# Změna č. 5a územního plánu obce Osečná

## OPATŘENÍ OBECNÉ POVAHY

## ZMĚNA Č. 5A ÚZEMNÍHO PLÁNU OBCE OSEČNÁ

**HLAVNÍ VÝKRES**

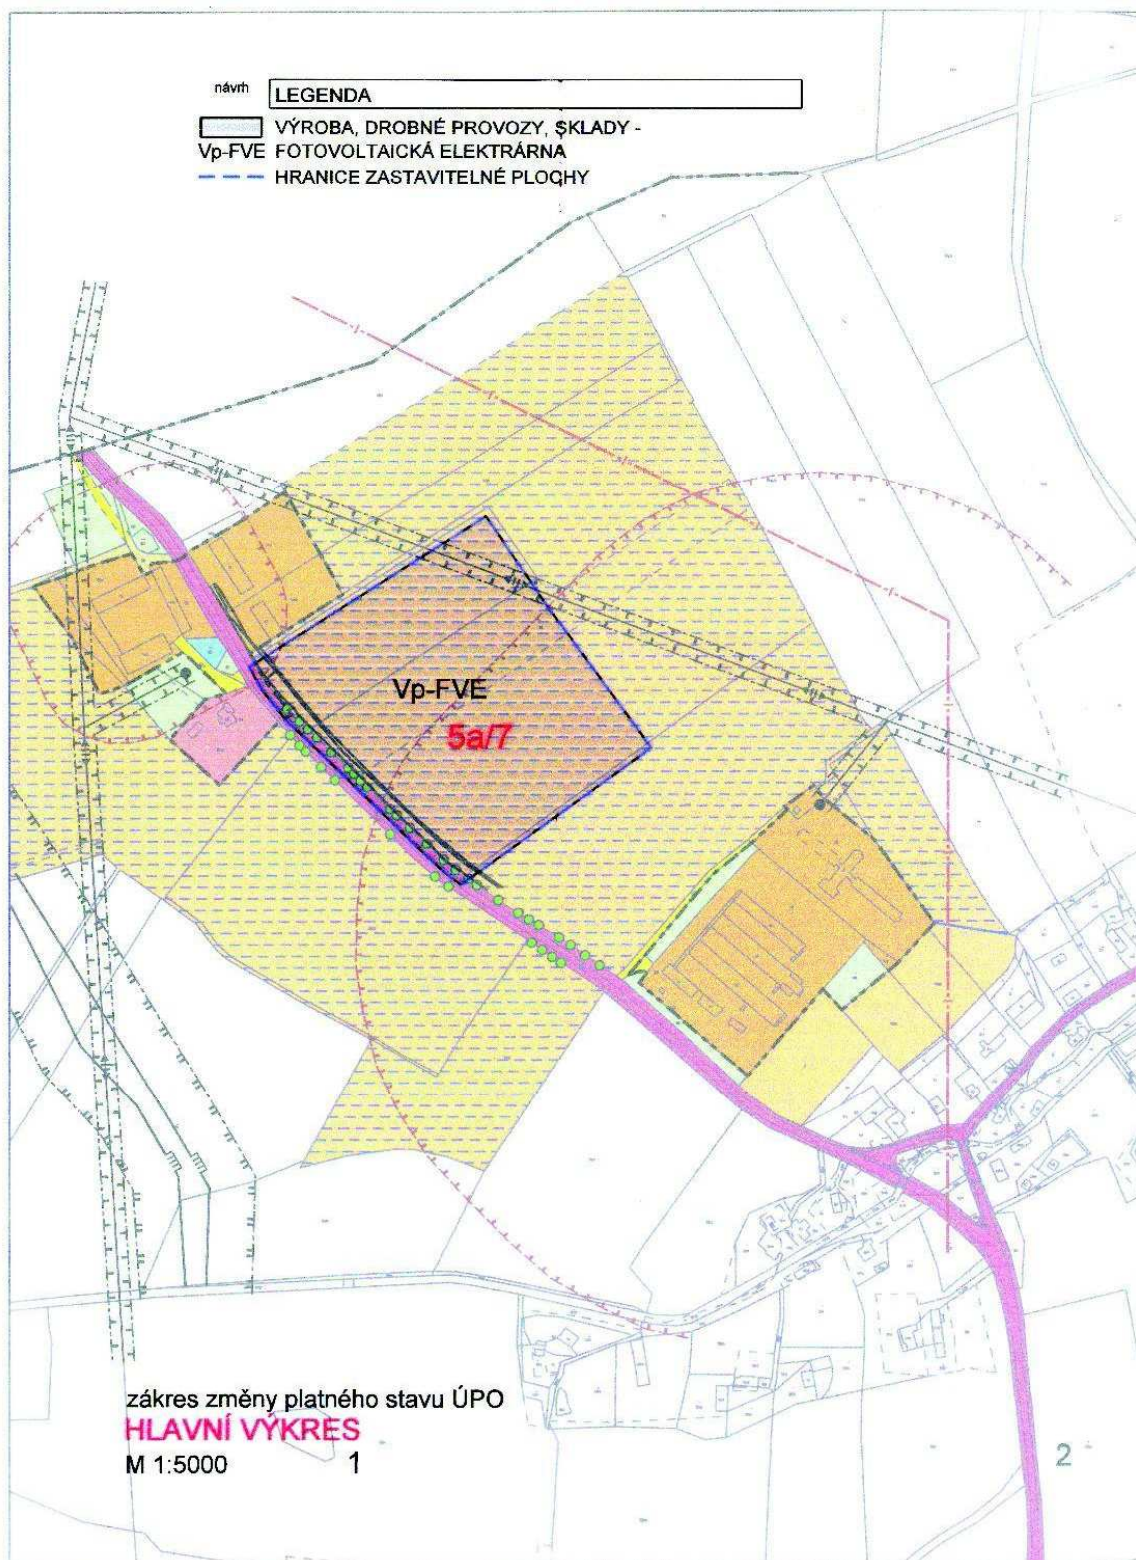
- dle článku 3, odst. 1 vyhl. č. 1/2000 se funkční plocha lokality 5a/7 zařazuje do zastavitelné plochy, součástí dokumentace je výkres 1 (průsvítka) zákres změny platného stavu ÚPO

- dle článku 3, odst. 2 vyhl. č. 1/2000 s odkazem na hlavní výkres dochází u lokality 5a/7 k novému využití plochy pro Vp - výroba, drobné provozy, sklady - FVE; vymezuje se jednoznačné využití této plochy pro sluneční fotovoltaickou elektrárnu (FVE)

V dokumentaci Změny č. 5a ÚPO Osečná se navrhuje změna ve funkčním využití plochy u lokality změny 5a/7 s vymezením v grafické části dokumentace.

- plocha zahrnující pozemky p.č. 745/6, části p.č. 745/1 a 746, k.ú. Druzcov
- situování plochy v části obce Druzcov podél silnice II/592 v mezilehlé poloze dvou skladovacích hal a areálu produkční stanice selat
- dle platného ÚPO vymezení plochy nezastavitelné s využitím orné půdy
- navrhuje se změna ÚPO dle údajů hlavního výkresu platného ÚPO s využitím výroba a služby, v regulativech uspořádání s využitím výroba, drobné provozy, sklady; návrh funkčního využití navrhované plochy pro fotovoltaickou elektrárnu (FVE)
- důvodem je záměr vlastníků pozemků k jejich využití ke zřízení sluneční FVE
